COMUNE DI PEDEMONTE

Oggetto: OSSERVAZIONI PROGETTO VALDASTICO NORD

OGGETTO: AUTOSTRADA A31 VALDASTICO NORD – TRONCO TRENTO-VALDASTICO-PIOVENE ROCCHETTE. VARIANTI DI TRACCIATO NEI TRATTI DAL KM. 1+328 AL KM 11+169 E DAL KM 13+757 AL KM 17+841. VALUTAZIONE DI IMPATTO AMBIENTALE (LEGGE OBIETTIVO 443/2001) CODICE PROCEDURA 3717.

OSSERVAZIONI DEL COMUNE DI PEDEMONTE

Figura 1 – Alternative di tracciato tra la pk 13+757 e la pk17+841 dall’elaborato del SIA 05-03-01-001-0101 Quadro di Riferimento Progettuale – Relazione - Figura 7.

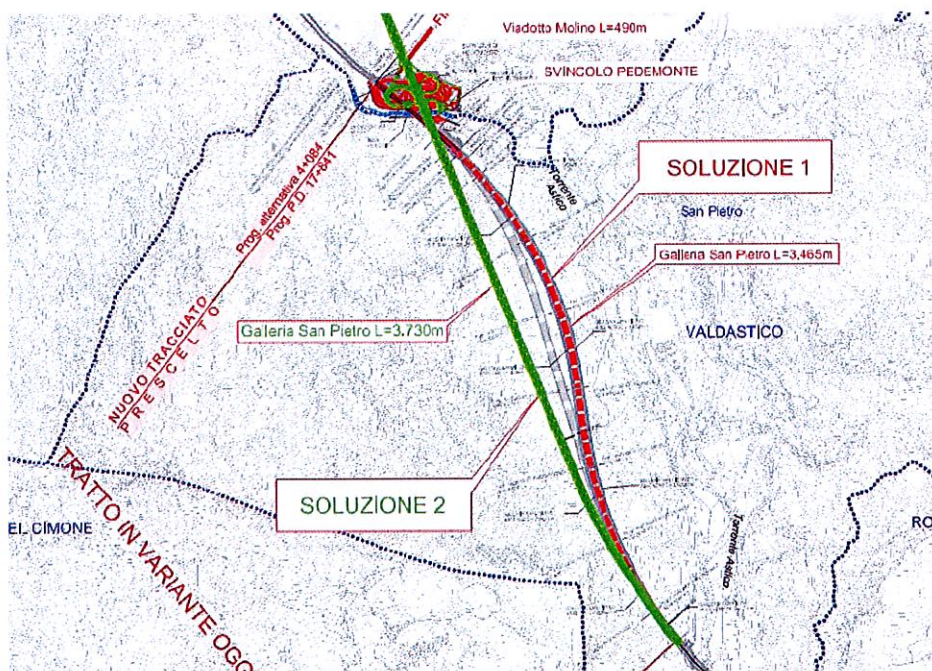
Con delibera di n. 22 del 27.04.2017, la Giunta Comunale di Pedemonte aveva chiesto al Proponente dell’opera uno spostamento del tracciato verso ovest rispetto alla soluzione del progetto preliminare.

Il Proponente ha quindi elaborato la Soluzione 2 che prevede un forte spostamento verso ovest del tracciato e un andamento più rettilineo (vedi Figura sotto).

Figura 2 – Alternative di tracciato tra la pk 13+757 e la pk17+841 dall’elaborato del SIA 05-03-01-001-0101 Quadro di Riferimento Progettuale – Relazione - Figura 7.

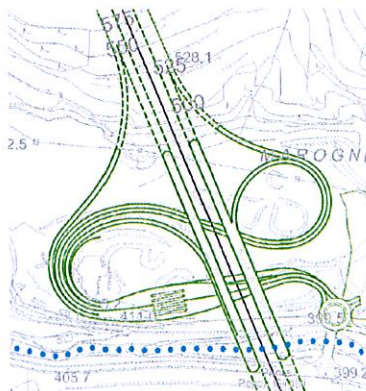
Lo spostamento del tracciato, come elaborato dal Proponente, attraversa la valle in direzione quasi ortogonale, riducendo inevitabilmente lo spazio necessario alle corsie di accelerazione e decelerazione dello Svincolo Pedemonte.

La Soluzione 2 pertanto viene scartata dal Proponente perché ritenuta peggiorativa rispetto alla Soluzione 1, per i seguenti aspetti (cfr. Quadro di Riferimento Progettuale – pag. 27, 28 e 29):

- a) **Funzionalità e sicurezza stradale:** la Soluzione 2 comporta la realizzazione di rami di svincolo parzialmente in galleria che rendono meno performante tale soluzione sotto il profilo della sicurezza della circolazione;
- b) **Interferenze con aree di possibile criticità geologica:** il tracciato della Soluzione 2 si avvicina maggiormente alla zona dell'antica frana della Marogna e alla relativa zona di attenzione geologica del PAI n. 020133600, nei confronti della quale il tracciato della Soluzione 2 risulta qualitativamente più esposto;
- c) **Aspetto costruttivo e cantierizzazione:** aggravio di lavorazioni per l'esecuzione delle rampe di svincolo in galleria e riduzione degli spazi all'aperto per la futura realizzazione della galleria Monterovere, relativa al lotto 2.

Figura 3 – Interferenza del tracciato – lotto 1 + lotto 2 – con la ciclopista dell'Astico (indicata in giallo).

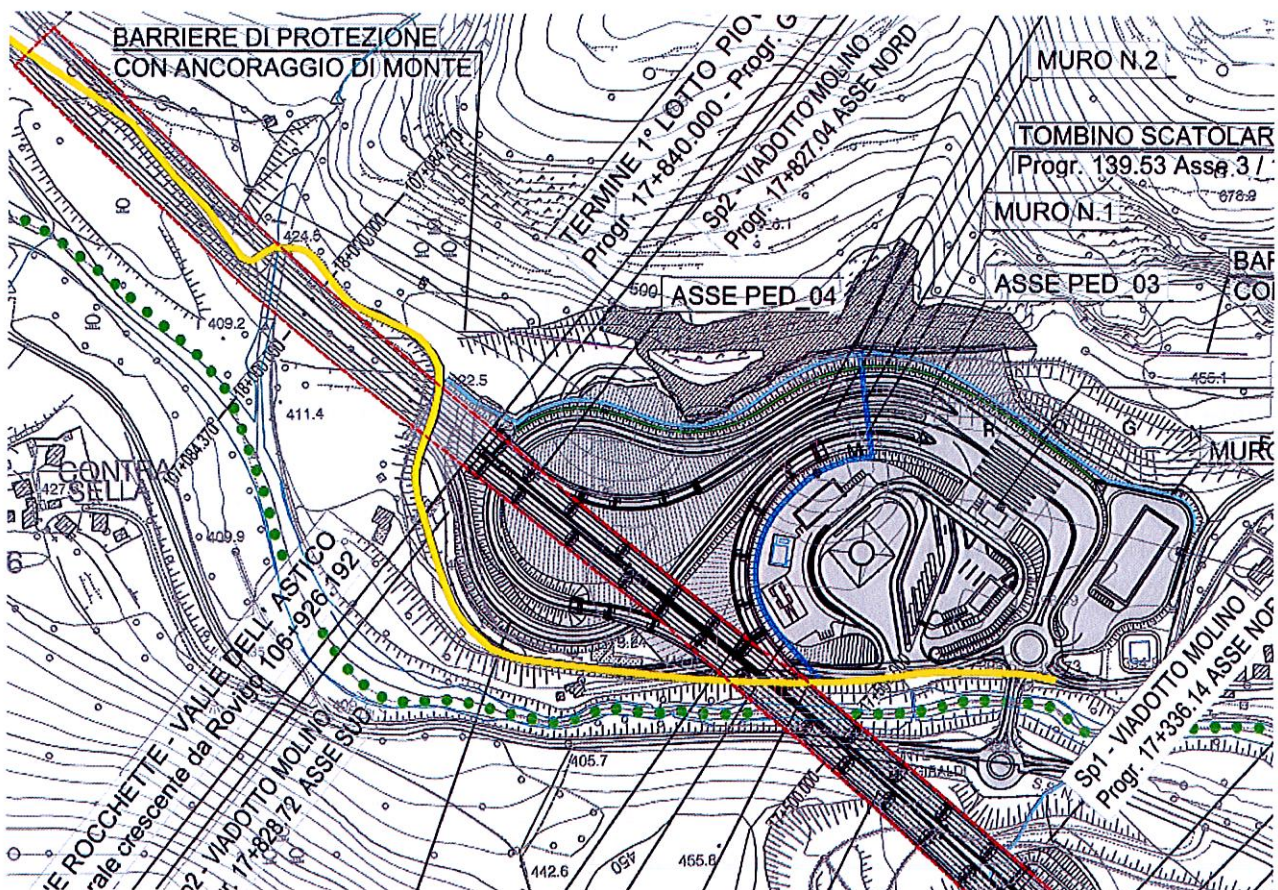
La Soluzione 1 preferita dal Proponente, implica una interferenza e sovrapposizione del tracciato del lotto 2 con la ciclopista dell'Astico. La ciclopista, molto utilizzata dai turisti, è l'unico collegamento sicuro, ciclabile e pedonale, a servizio della comunità locale che unisce la frazione di Casotto al Comune di Pedemonte.

Figura 4 – Lunghezza del tratto all'aperto – Soluzione 1 del Proponente (in rosso) e soluzione proposta dal Comune (in verde). In giallo la cicloipista dell'Astico.

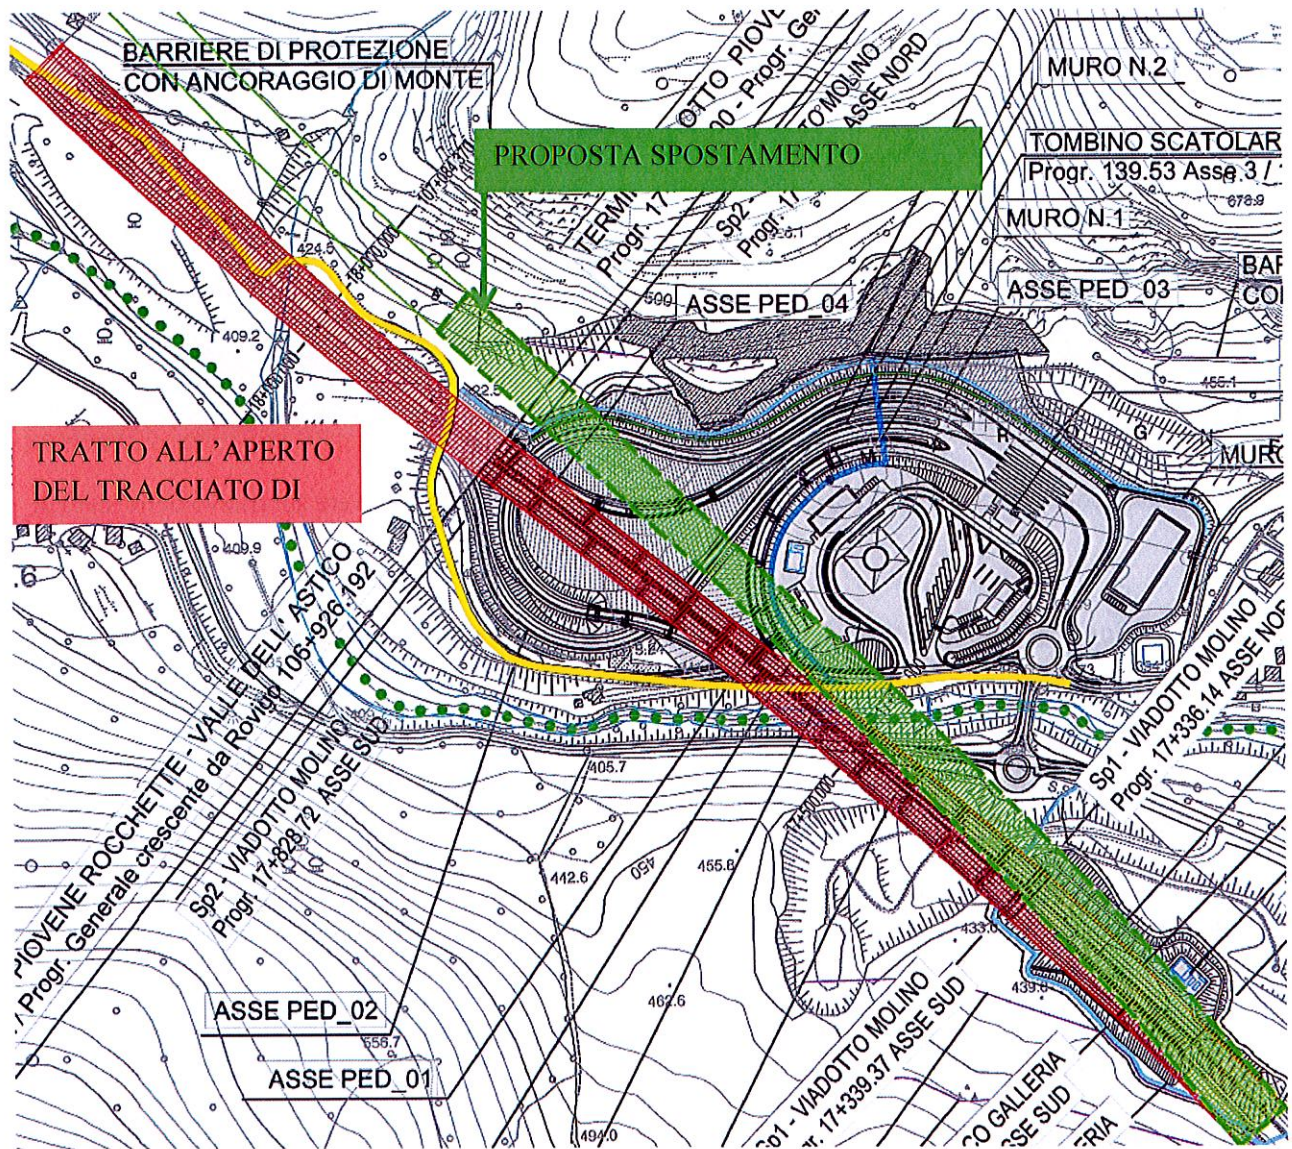
La direzione del tracciato della Soluzione 1 comporta inoltre un notevole sviluppo del tratto all'aperto dell'autostrada pari a quasi 1,1 km (dalla progressiva 17+170 alla progressiva 18+269.50), prevedendo il futuro imbocco della galleria Monterovere ben oltre la Val Grossa.

Un modesto spostamento del tracciato verso ovest (molto ridotto rispetto alla Soluzione 2 del Proponente) avrebbe invece il pregio di :

- a) non interferire con la cicloipista dell'Astico;
- b) ridurre di quasi un terzo la lunghezza del tratto all'aperto tra la galleria S. Pietro e la galleria Monterovere;
- c) mantenere nel contempo inalterati gli spazi sia per la cantierizzazione che per le corsie di accelerazione e decelerazione;
- d) lasciare pressoché invariato il tracciato a sud dell'Astico con riferimento all'interferenza geologica segnalata.

Figura 6 – Planimetria dello Svincolo Pedemonte – In giallo evidenziata l'area interessata dai lavori di scavo per la riduzione del rischio di caduta massi. In rosso la cabina primaria e il capannone per servizi invernali posti in prossimità della frazione di Casotto bassa.

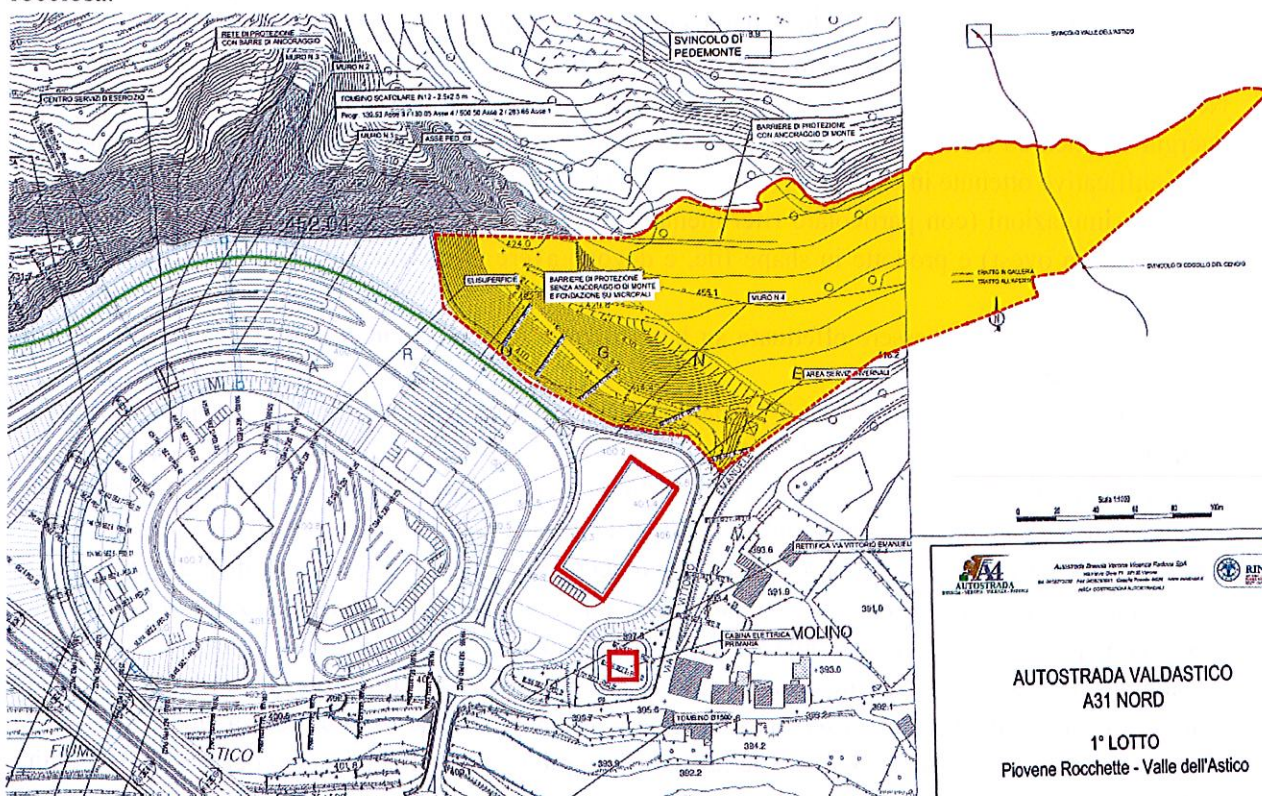
Sull'angolo sud orientale dello Svincolo Pedemonte il progetto prevede il posizionamento della cabina elettrica primaria, praticamente a ridosso delle abitazioni di via Vittorio Emanuele.

Poco più a nord viene posizionato anche il grande fabbricato per il ricovero dei mezzi invernali.

Il lay-out elaborato dal Proponente è condizionato dalla situazione morfologica della cava rilevata qualche anno fa e non tiene conto delle opere in corso di realizzazione.

Sulla parte orientale della cava Molino sono infatti in corso i lavori di riduzione del rischio di caduta massi a protezione dell'abitato di Casotto e della strada comunale (autorizzati con permesso di costruire n. PC/113/2016 del 29/02/2016).

Tali lavori, che si raccordano con la coltivazione della cava, prevedono l'asportazione di tutta la conoide detritica presente, per la formazione di un unico pianoro che si sviluppa tra la strada comunale e la parete rocciosa.

Tutto ciò premesso la Giunta Comunale propone che l'area oggi occupata dalla conoide detritica (e presto liberata dai lavori di scavo in corso) venga utilizzata per dare collocazione sia alla cabina primaria che al capannone per servizi invernali, allontanandoli così il più possibile dalle abitazioni della frazione.

Figura 7 – Planimetria dello stato dei luoghi al termine dei lavori di scavo in corso – in rosso la proposta di allontanamento dei fabbricati dalla frazione di Casotto. In verde l’area “cuscinetto” per ristoro e pernottamento.

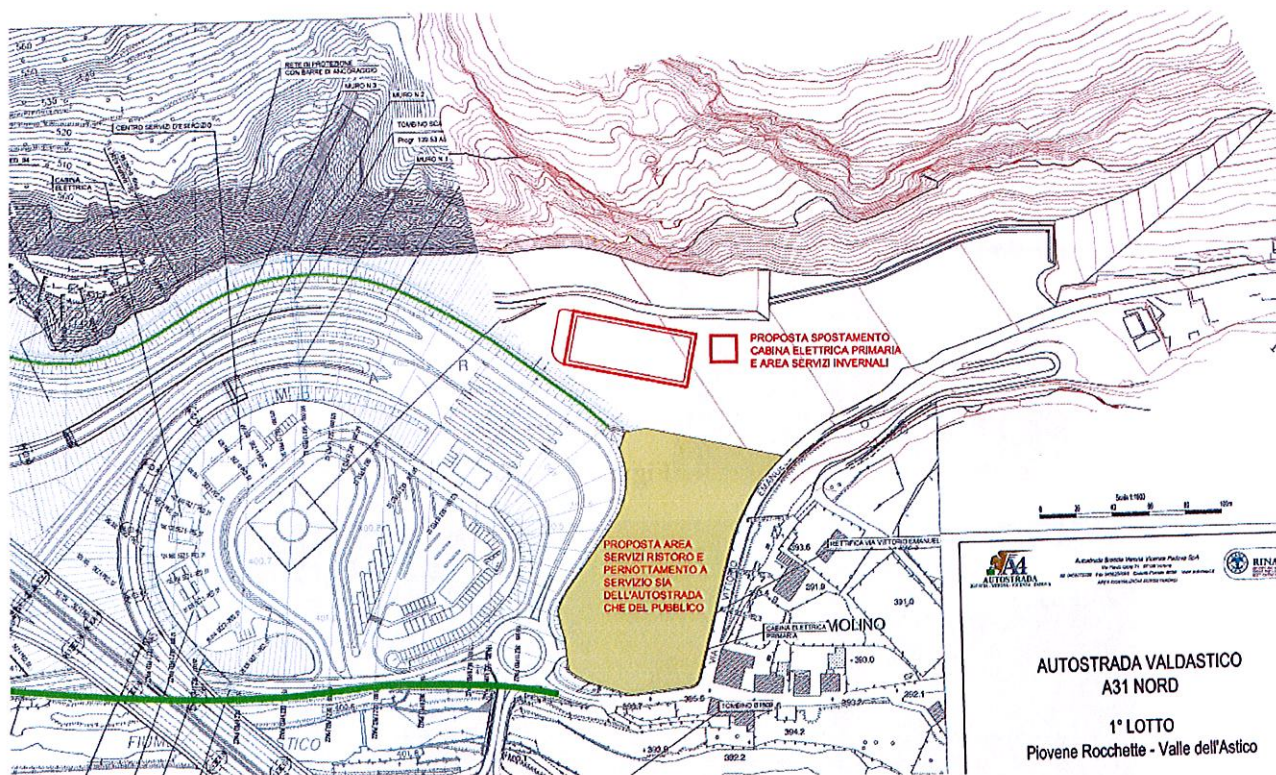
L'area vicina alle abitazioni potrebbe rivestire la funzione di "cuscinetto" per mitigare l'impatto della presenza dello svincolo rispetto alla frazione di Casotto.

Si propone che in tale area possano essere realizzate strutture adibite a ristoro e pernottamento, sia a servizio dell'autostrada che della comunità e del turismo locale, oppure possano essere individuate come area di parco pubblico.

Si propone inoltre che gli edifici tecnici, cioè cabina primaria e capannone per servizi invernali, vengano costruiti con tecniche poco invasive e rispettose delle caratteristiche dei luoghi, si propone altresì che siano interrati o parzialmente interrati con copertura sistemata a prato.

Figura 8 – Tipologia di ponte a funi

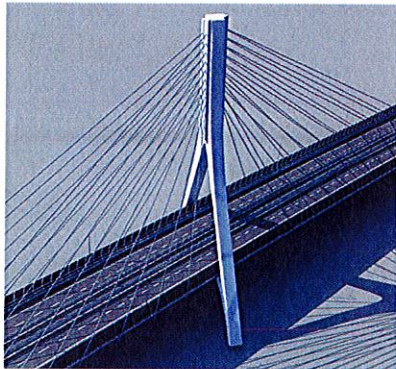
- 3) Accorciare la lunghezza del viadotto sull'Astico e sostituire la tipologia a piloni con un ponte a funi, analogo a quelli utilizzati nella tratta A31 Valdastico Sud. Tale tipologia conferisce maggior leggerezza all'opera e preserva maggiormente lo spazio sottostante.

Di seguito, in Figura 8 si riporta una proposta di ponte che può essere utilizzata sull'Astico e, alle figure successive, le simulazioni fotografiche delle due soluzioni.

Figura 10 – simulazione fotografica della proposta dell'Amministrazione comunale con svincolo su rilevato e con ponte a funi.

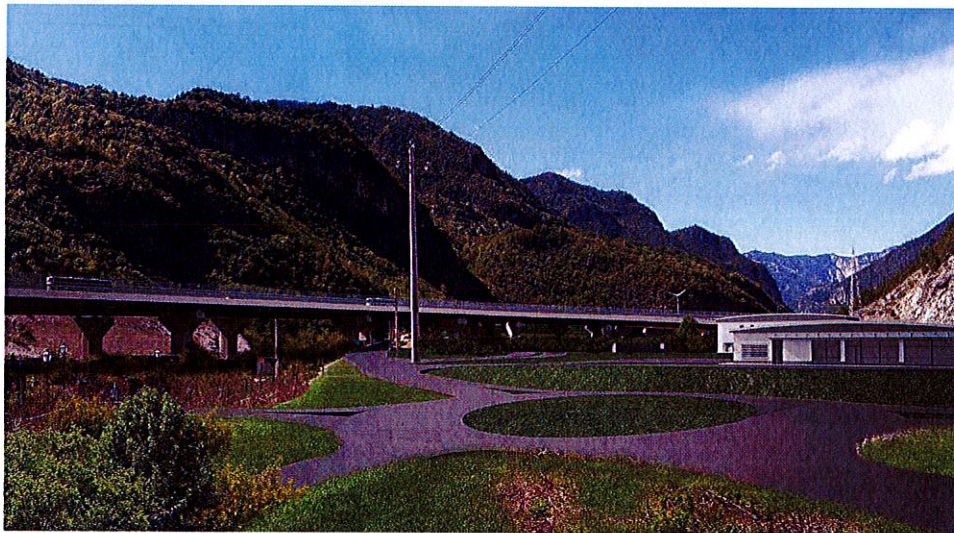
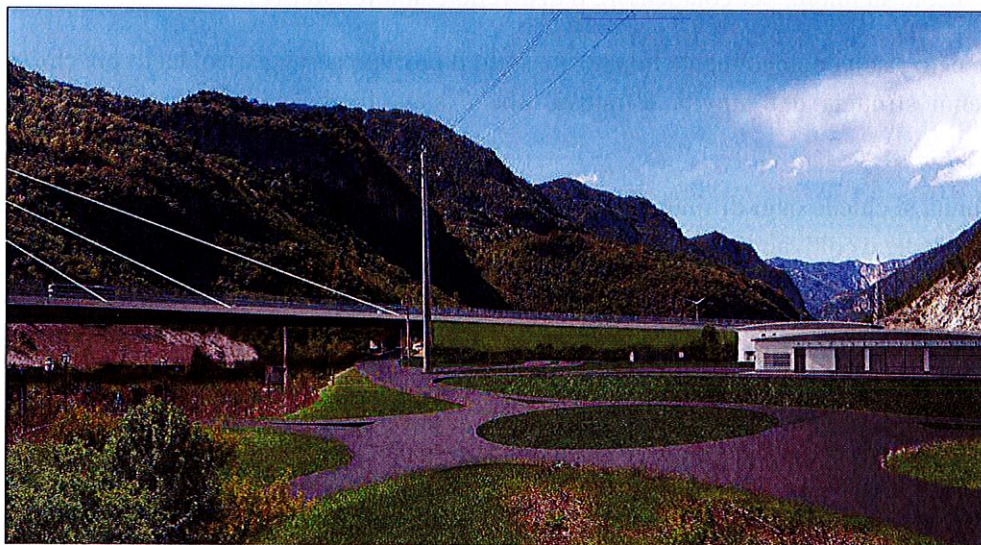
La soluzione progettuale proposta dal Proponente, prevede la realizzazione del viadotto Pedemonte e delle rampe dello svincolo su piloni, per compensare il dislivello con il fondo cava.

Tale soluzione però risulta notevolmente impattante sotto il profilo paesaggistico, tanto più che si inserisce in un’area, per anni sfruttata dall’attività estrattiva, che è stata finalmente rinaturalizzata e restituita alla comunità.

Questa Giunta richiede quindi un maggiore sforzo progettuale per lo Svincolo Pedemonte e propone vengano valutate soluzioni alternative ai viadotti su piloni, quali, ad esempio:

- 1) Innalzare il piano della cava utilizzando parte del materiale di scavo della galleria che dai dati progettuali risulta essere in esubero per qualche milione di mc. In tal modo si risolve anche parte del problema relativo alla destinazione del materiale di risulta;
- 2) Realizzare quindi lo svincolo in piano con sormonto delle rampe in sottopasso (tombotti);
